工程名称 平阳县鳌江镇第七小学扩建工程

## 设计变更通知书

项目名称 3#综合楼

工程编号 J2020-25 日期 2021.7

图例一

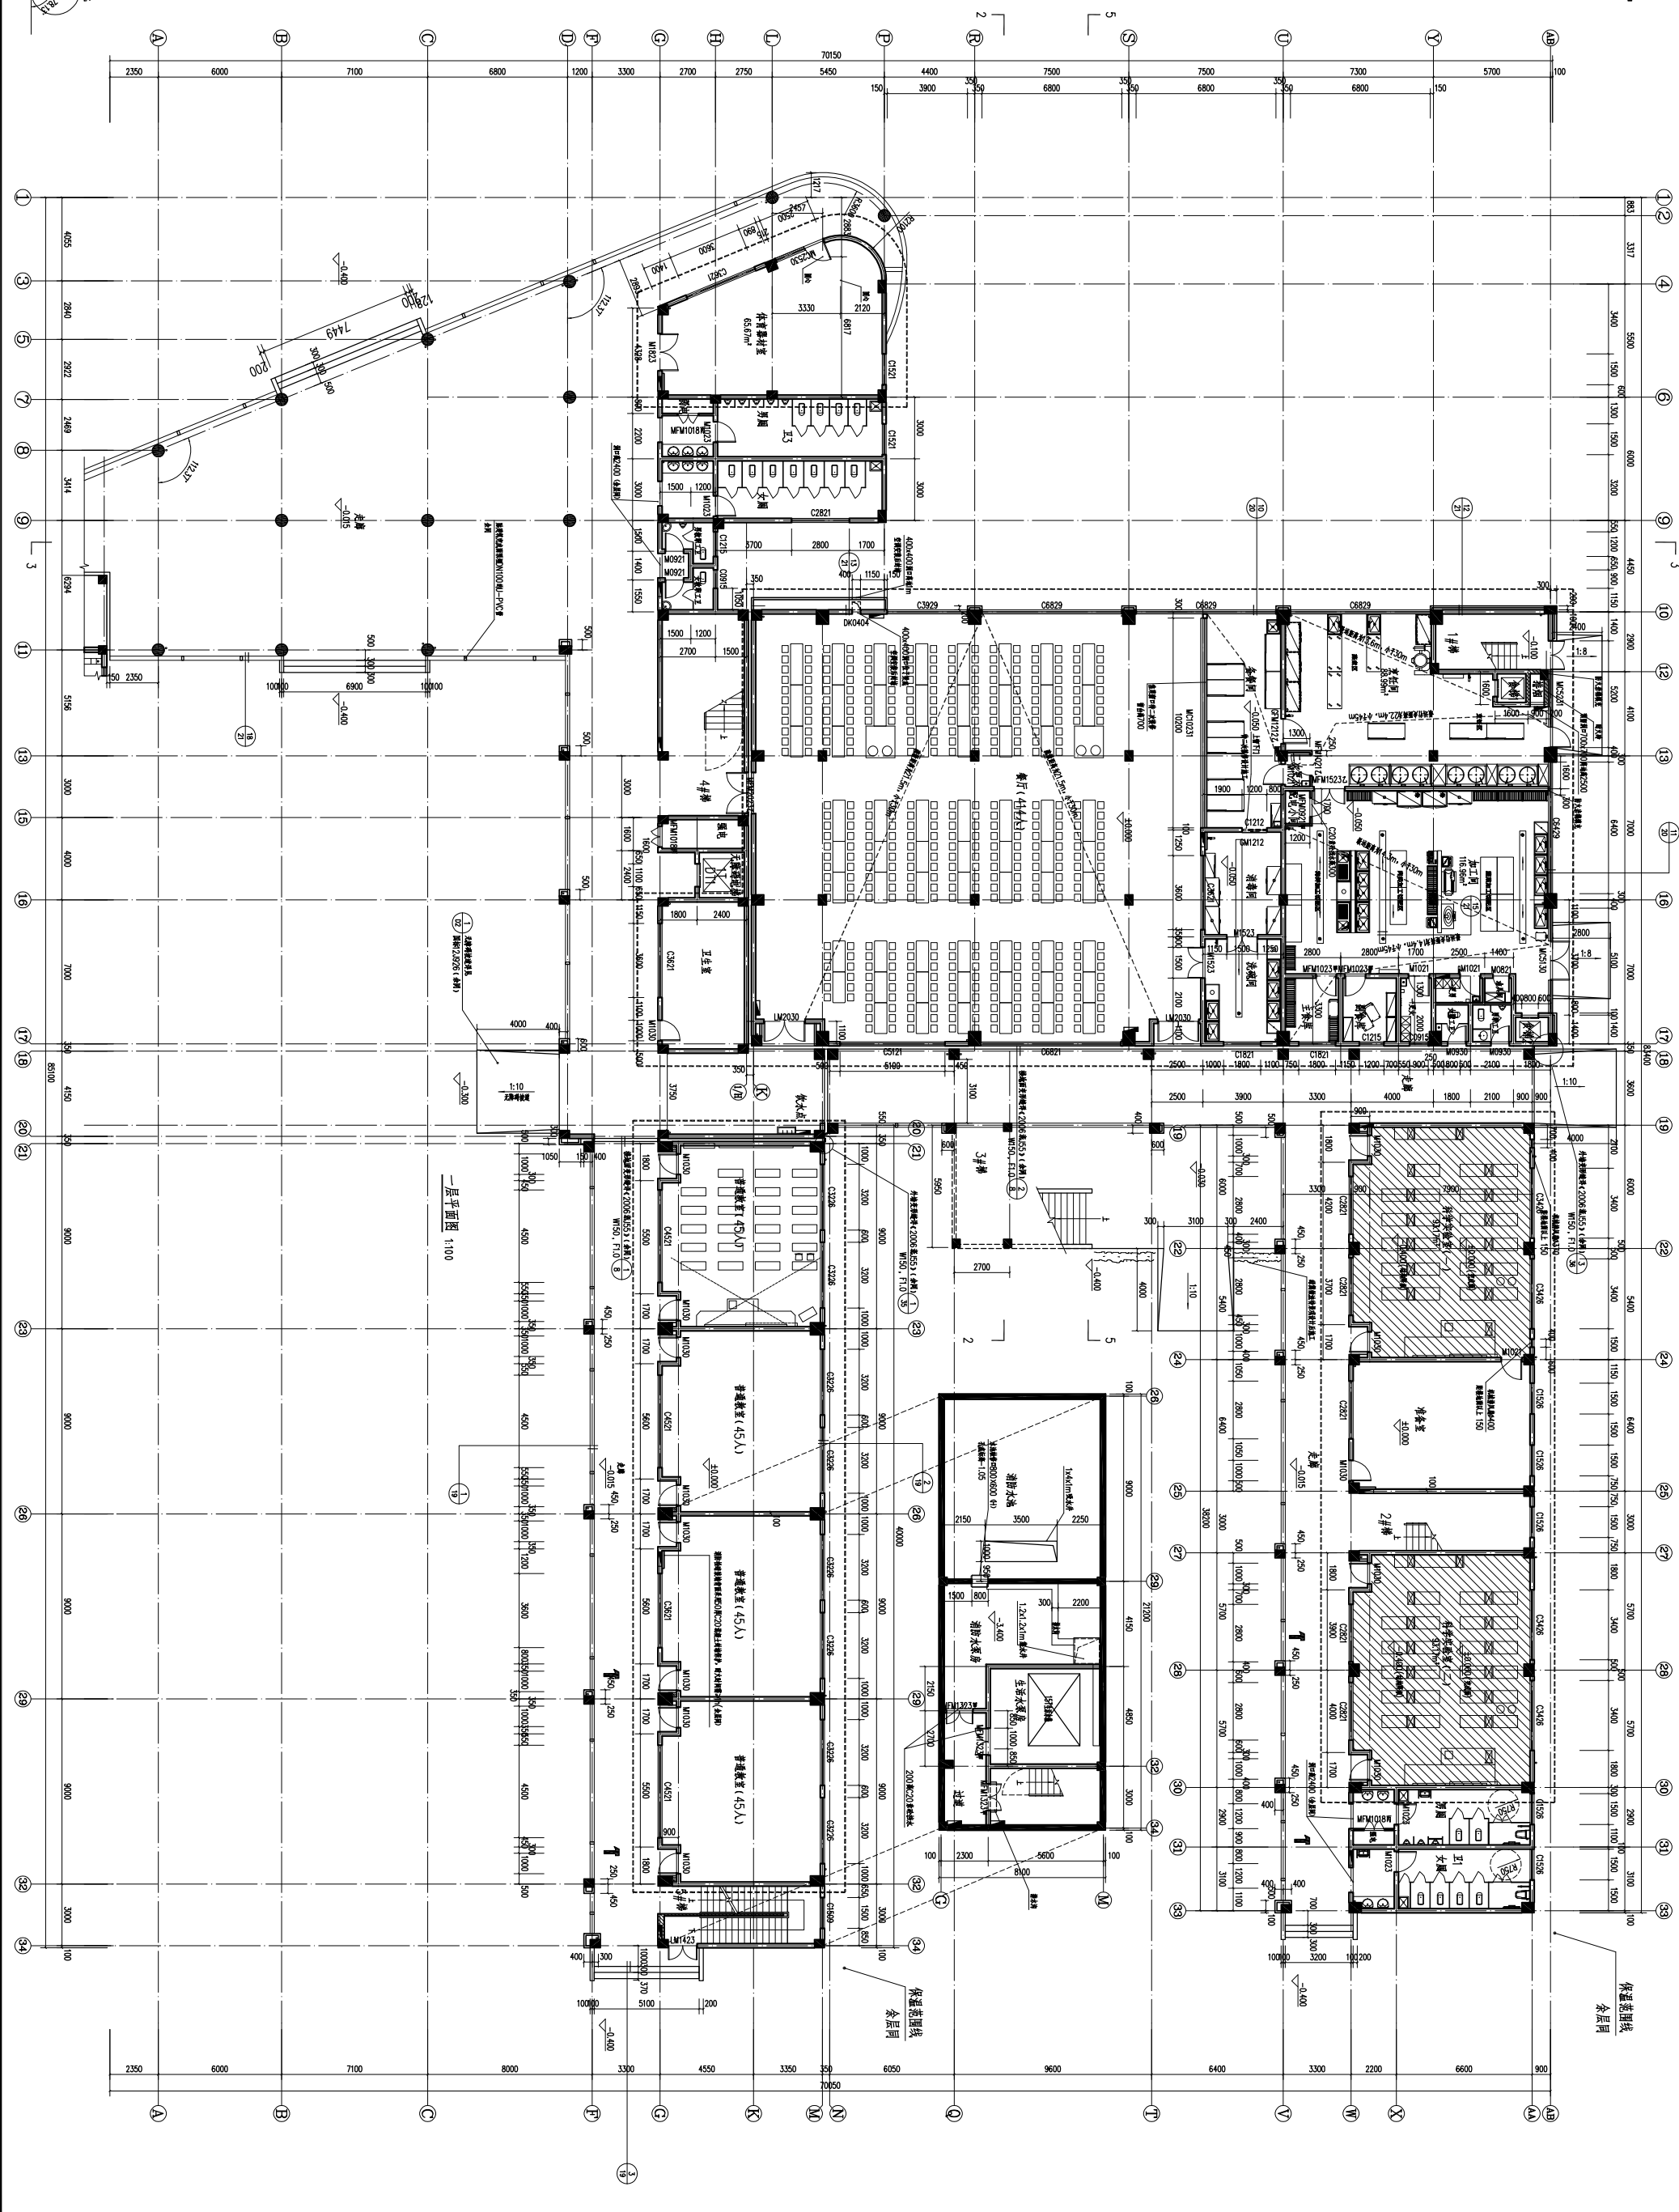
#### 1. 外墙保温范围详附图一
